駒沢一丁目1番地区 第4回意見交換会 開催記録	
日 時	1日目：令和8（2026）年8月2日（日）10：00～12：00 2日目：令和8（2026）年8月3日（月）19：00～21：00
場 所	上馬まちづくりセンター 3階 多目的室
出席者	■近隣住民 …延べ42名（1日目：25名、2日目：17名） ■世田谷区 ・教育委員会事務局生涯学習課 …1日目：4名、2日目：5名 ・世田谷総合支所街づくり課 …5名 ■コンサルタント …4名 （株式会社UG都市建築） ■所有者（住友不動産株式会社） …3名
配布資料	・次第 ・説明資料（説明スライド） ・別紙1：世田谷区決定資料等の綴り →以下の資料をまとめたものです。 ・駒沢一丁目1番地区街づくり誘導指針（平成27（2015）年10月決定） ・駒沢一丁目1番地区に現存する旧林愛作邸の保存及び活用に向けた土地利用の基本的な考え方（令和6（2024）年8月決定） ・旧林愛作邸の保存範囲の考え方（令和7（2025）年2月決定） ・「旧林愛作邸」を現位置に保存するための保存範囲に関する考え方 令和7（2025）年2月28日（金）説明会 後藤治教授（工学院大学）コメント要旨 ・別紙2：駒沢一丁目1番地区 第3回意見交換会 開催記録 ・別紙3：世田谷区が考える駒沢一丁目1番地区の街づくりのルール（案）の概要 →第3回意見交換会で配布した「別紙4」と同一の資料です。 ・アンケートのお願い（ご意見票）
次 第	1. これまでの振り返り 2. 第3回意見交換会で世田谷区が示したルール（案）およびいただいた意見等に対する所有者の考え 3. 意見交換 ＜テーマ＞駒沢一丁目1番地区のルール（案）について 4. 今後の進め方
<会場の様子> ※左は1日目、右は2日目の様子です

1. 所有者からの当日の説明（概要）

（1）第3回意見交換会で世田谷区が示した「ルール（案）」を前提とした配棟のイメージ

<参考図2> …所有者の配布資料より抜粋

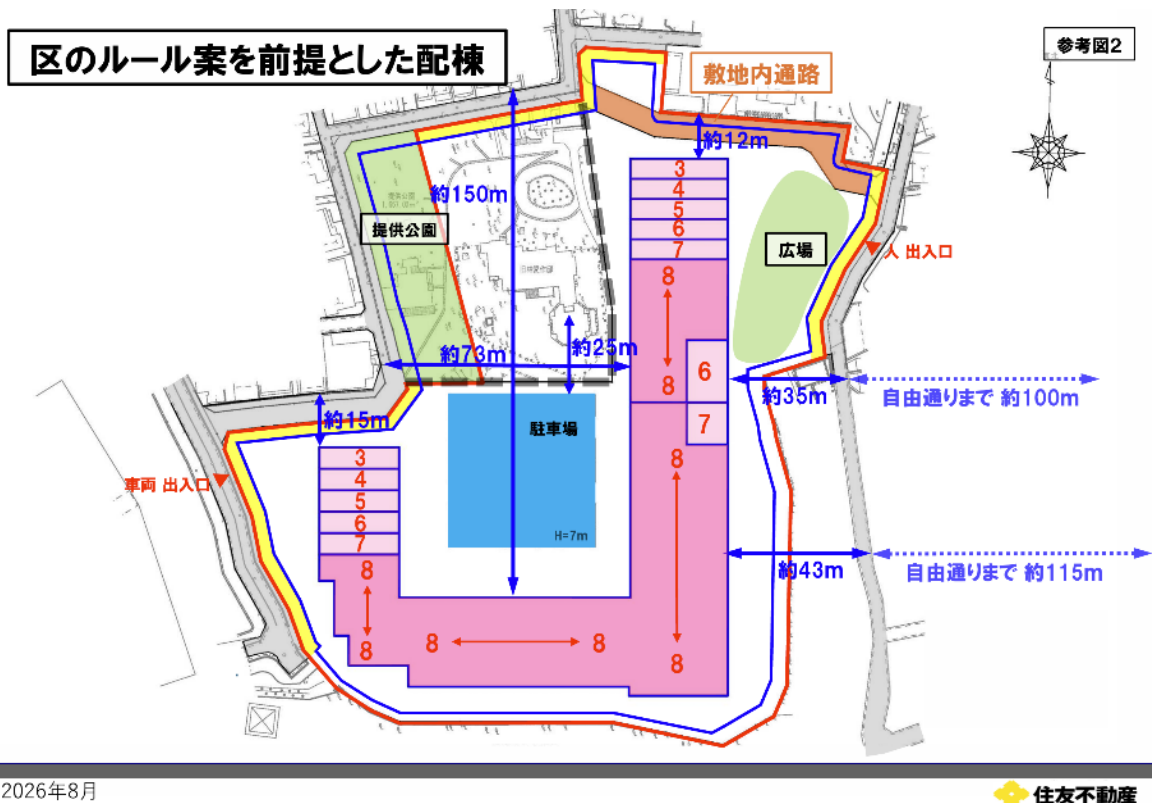
- ① 「ルール（案）」を遵守し計画すると、北側の隣接地に相対的に近接する配棟になります（北東側で約12m、西側で約15m）。一方、東側からの斜線制限で隣接地との離隔はあるものの、東側の棟で一部7・8階の住戸が削られています。敷地の東側から発生する「方位別斜線制限」について一定程度緩和いただければ、東側の棟の削られた部分にて住戸を確保することにより、北側の隣接地との近接性の改善を検討しやすくなると考えています。

- ② 「ルール（案）」を守り計画すると、前頁でお伝えした駐車台数に対して、地下に整備できる駐車場の面積は非常に限定的になってしまうため、今回お示した配棟イメージでは、敷地の中心部の地上に機械式駐車場（地上3層・高さ7m相当）の設置を想定しています。

■ 配棟図に記載されている駐車場のスペースでは説明にあったような400台の駐車は到底不可能と思われ、計算しても200台にも満たない。現実性の無いプランを提示するのは極めて不誠実ではないか？次回は現実的なプランニングに基づいた図面を求めたい。それを元に議論したい。

- 車も自由通りへ（東）出入は渋滞もあるので西側へおねがいしたい。
- 東側は道幅も狭い。車両通行はムリ。出入口（車両）は危険。
- 現在の配棟案のまま、東側に車両交通を分散しないようにしてほしい。自由通りに直接つながる道ができるのならよい。
- 東側の目黒区からは世田谷区の考えが見えてきたので云わせてもらおうと、参考図3—②車両交通は迷惑。駒沢より流れる下水道は目黒川の下水管を流れる—あふれる。日常生活に悪影響。

- 駐車場を西側へ移動。3～7Fを東へずらす。
- 土地の北側の凸状部分の周辺は、現在も配送車やタクシーの進入が多い。例えばロータリーのようなスペースがなければ、今後さらに車両が錯綜するおそれがある。今回示された駐車場と西側の棟の位置を入れ替えることができれば、東側の車両の錯綜は改善できると思うが、どうか。
- 車の流れ分散させて下さい。西側道路への集中は公平でない。
- 一丁目1番地は「まちづくり」として出入り口の公平性を図る事。東出入口作れ。
- 駐車場から地下道をとおして東側に車を出すのは良いと思う。
- 東西の車の通行は敷地内の地下で通れるようにしてはどうか？
- 東側に車両出入口は必須。自由通りに直接出られるようにすべき。
- 「東出入口」車両出入口なぜ作らないの？
- 駐車場を地下に出来れば全体の高さを下げられるのではないか？
- 現在のルール内では地下駐車場が作れないとあるがなぜ？それが緩和されて地下駐車場を作れば、その上に建物を建設でき全体の建物がもっと低くできるのでは？
- 駐車場を地下にすれば建物の高さを低くできるということはあるか。

1. ルールで示された地区施設を配置し、緑化率、歩道状・広場状空地を配置
2. 配棟はJ形、階数は大部分が8階、斜線制限で北方向に階段状となっている
3. 駐車場は、青色部分に機械式駐車場（地上3段7m程度）を配置し、車両出入口は西側道路に配置

- 第4回でお示しした図のとおり、人の出入りは東側、車両の出入りは西側を想定しています。車両を東側にも分散させるため、世田谷区ヘルール（案）の再検討を求めたところです。
